Revisión y Aprobación del Plan de Inversiones en Transmisión para el Área de Demanda 10

Período 2025-2029

Lima, febrero 2024

Gráfico N° 6.1
Proyección de la Máxima Demanda Coincidente a nivel Sistema (en MW) – Demanda total

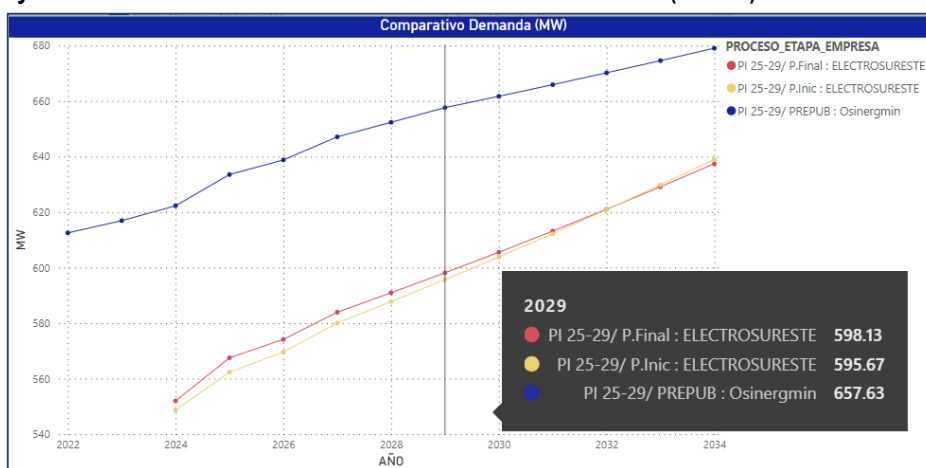
- (1) Incluye el Total en MT, AT y MAT.
- (2) La diferencia de la proyección de la demanda de Osinerghmin respecto de la propuesta de ELSE, se debe principalmente a los clientes libres en MAT que se encuentran alimentados de las barras de Tintaya 220 kV y 138 kV, Cotaruse 220 kV y Cachimayo 138 kV.
- (3) La TC de la PROPUESTA Osinerghmin es del periodo 2022-2034, mientras que la de ELSE es del periodo 2024-2034.

Gráfico N° 6.2
Proyección de la Máxima Demanda Coincidente a nivel Sistema (en MW) – Demanda MT

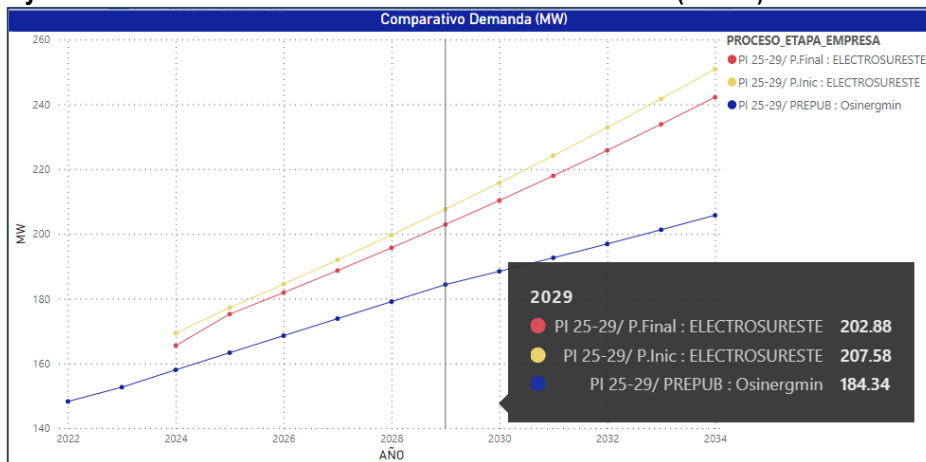
- (1) Incluye el Total en MT, AT y MAT.
- (2) La diferencia de la proyección de la demanda respecto a la propuesta de ELSE, se debe principalmente a los clientes libres en MAT que se encuentran alimentados de las barras de Tintaya 220 kV y 138 kV, Cotaruse 220 kV y Cachimayo 138 kV.

Gráfico N° 6.3
Cargabilidad en líneas de transmisión (%)

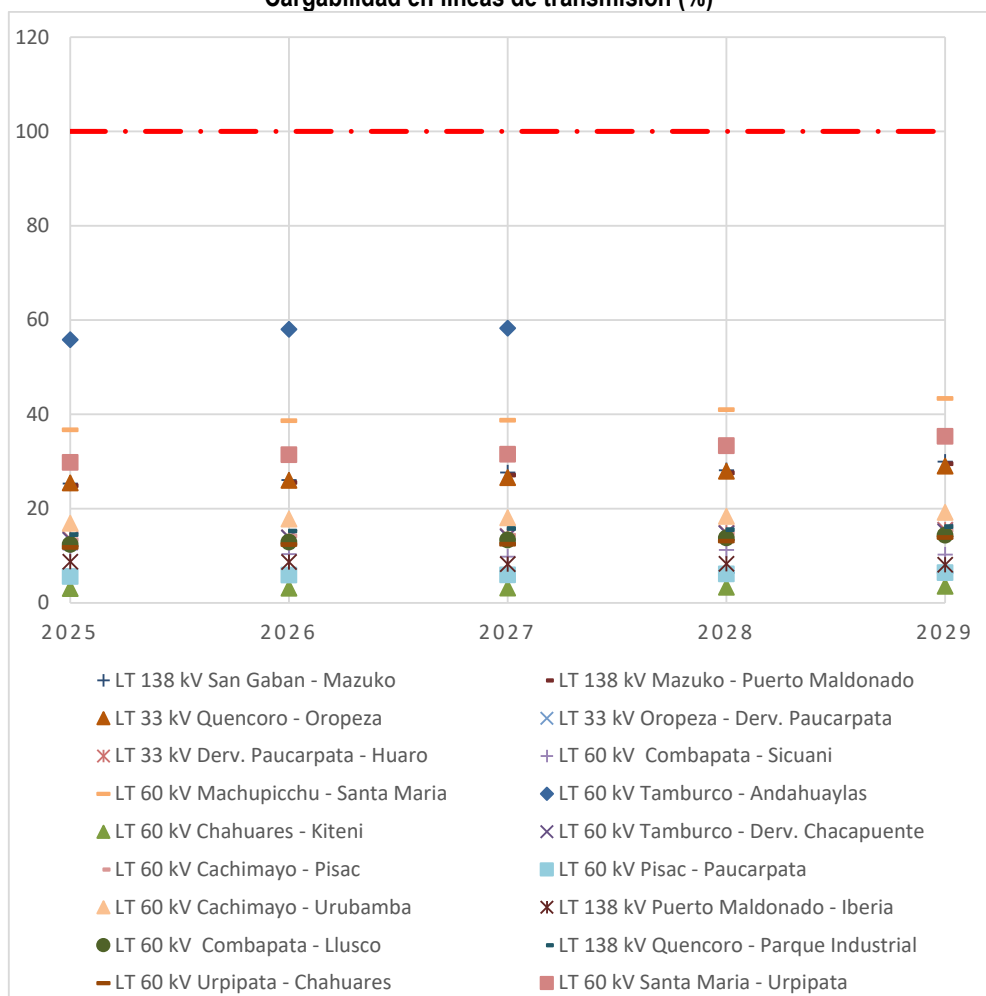
Por otro lado, respecto a las congestiones de las líneas de transmisión, así como los perfiles de tensión en el sistema eléctrico del Área de Demanda 10, estos fueron determinados mediante simulaciones de flujos de potencia con el software DigSilent (.pfd) hasta el año 2029; para ello se ha tenido en cuenta los parámetros de las instalaciones existentes reportadas por las empresas concesionarias y la información disponible recabada por Osinerghmin. A continuación, se muestran los resultados de la cargabilidad de las líneas de transmisión para el período 2025-2029, donde se observa que no existirán sobrecargas.

Gráfico N° 6.4
Perfil de tensiones (p.u)

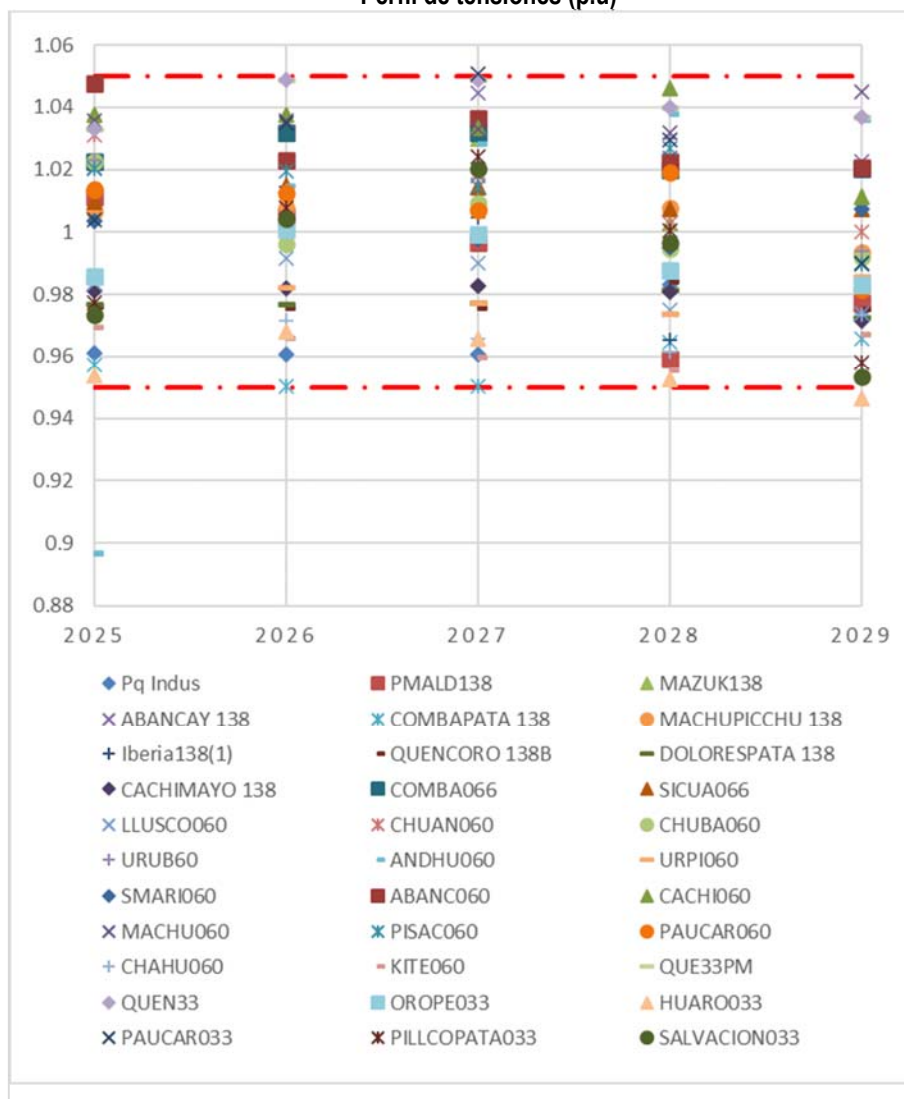
Respecto a los perfiles de tensión, la subestación cuya barra en 60 kV presentará problemas de tensión en el año 2029 es Huaro 33 kV (0,942 p.u.). Dichos perfiles, se muestran en la gráfica N° 6-4.

Asimismo, en el sistema eléctrico Abancay en el año 2025 se tendrá tensión de 0,890 p.u. en la Barra Andahuaylas 60 kV, lo cual, se mejorará con el ingreso de la ITC "Enlace 138 kV Abancay Nueva - Andahuaylas".

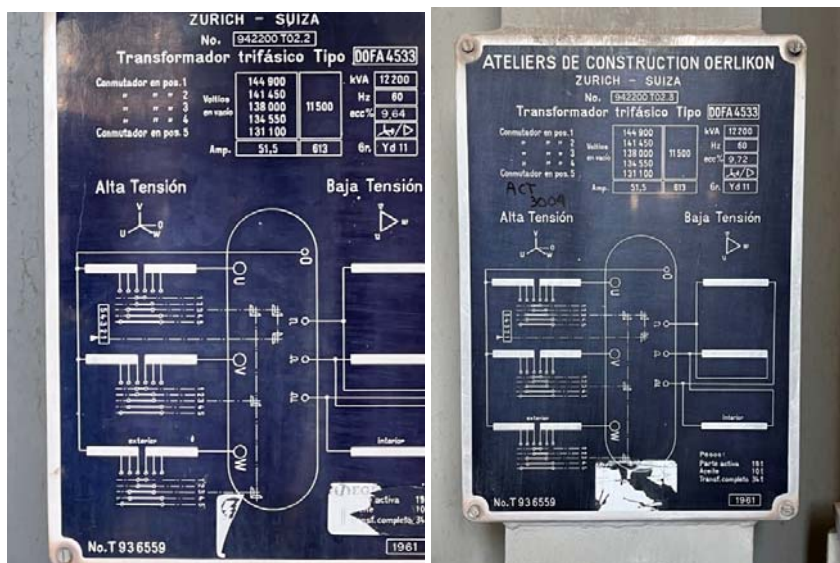
Al respecto, de la revisión de los documentos y archivos presentados por ELSE en su PROPUESTA FINAL se verifica que, se mantiene la misma inconsistencia entre los formatos F-120 y F-202 F-203.
